Ljubljana (Slovénie) No 1643

Les œuvres de Jože Plečnik à Ljubljana – une conception urbaine centrée sur l'humain

2 Problèmes posés

Plan indiquant les délimitations révisées du bien et la zone tampon proposée (février 2022)

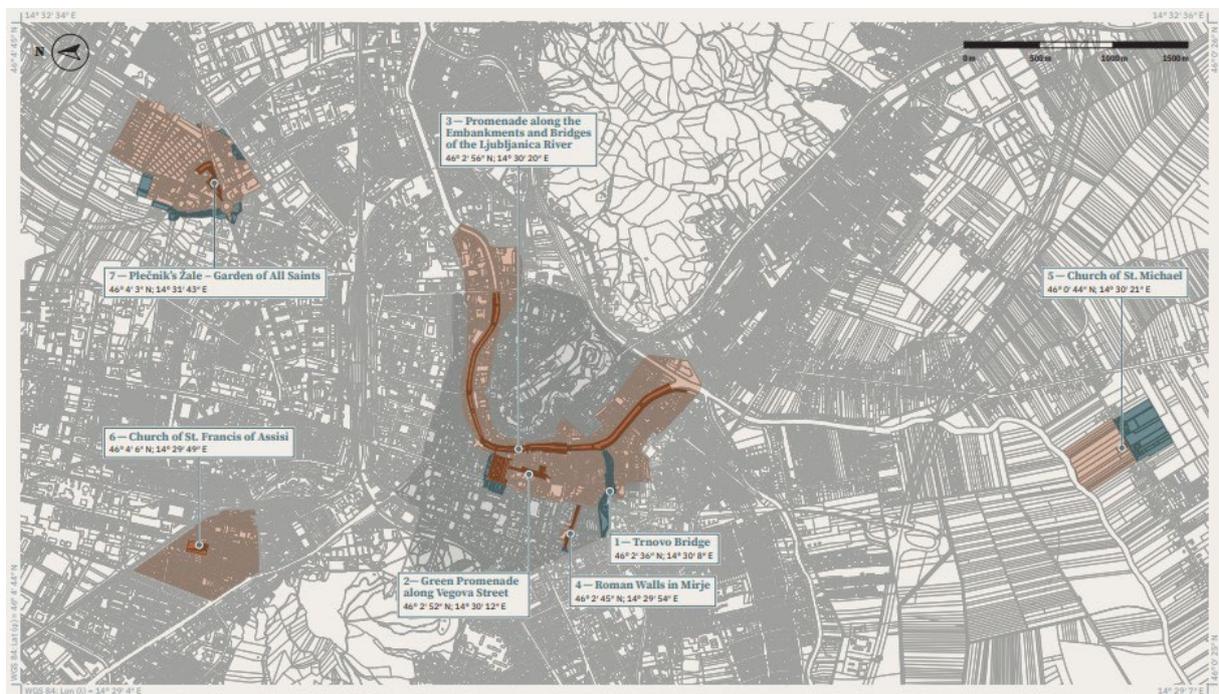
La modification mineure de l'élément 4 ajuste la limite du bien au nord de la pyramide pour qu'elle suive la parcelle existante et ajoute une petite parcelle arrondie à l'angle ouest des murs romains. Cet élément est ainsi légèrement agrandi, passant de 0,720 à 0,726 ha conformément à l'article 4 de l'ordonnance de 2021.

L'ICOMOS considère que cette révision des limites du bien est nécessaire et contribue à renforcer les conditions d'intégrité du bien et, par conséquent, à maintenir sa valeur universelle exceptionnelle.

Les zones tampons élargies et complémentaires comprennent l'environnement immédiat et plus large des interventions de Plečnik, englobent des perspectives ou incluent d'autres zones qui sont importantes, d'un point de vue fonctionnel ou autre, pour la protection du bien. L'ICOMOS considère que ces révisions des limites de la zone tampon et de la législation concernée, qui prévoit des dispositions pour les études d'impact sur le patrimoine (article 8 de l'ordonnance de 2021), représentent un apport efficace pour la protection du bien vis-à-vis de pressions dues au développement.

La proposition de modification mineure des limites coïncide avec les informations complémentaires fournies sur cette question à l'ICOMOS en février 2021. En résumé, l'ICOMOS considère que la proposition de modification mineure des limites renforce l'intégrité du bien, est conforme à la demande de la décision 44COM 8B.45 (§ 4.a et f) et devrait donc être approuvée.

L'ICOMOS recommande que la proposition de modification mineure des limites pour Les œuvres de Jože Plečnik à Ljubljana – une conception urbaine centrée sur l'humain, Slovénie, soit **approuvée**.

L'ICOMOS recommande que la proposition de modification mineure des limites des zones tampons pour Les œuvres de Jože Plečnik à Ljubljana – une conception urbaine centrée sur l'humain, Slovénie, soit **approuvée**.
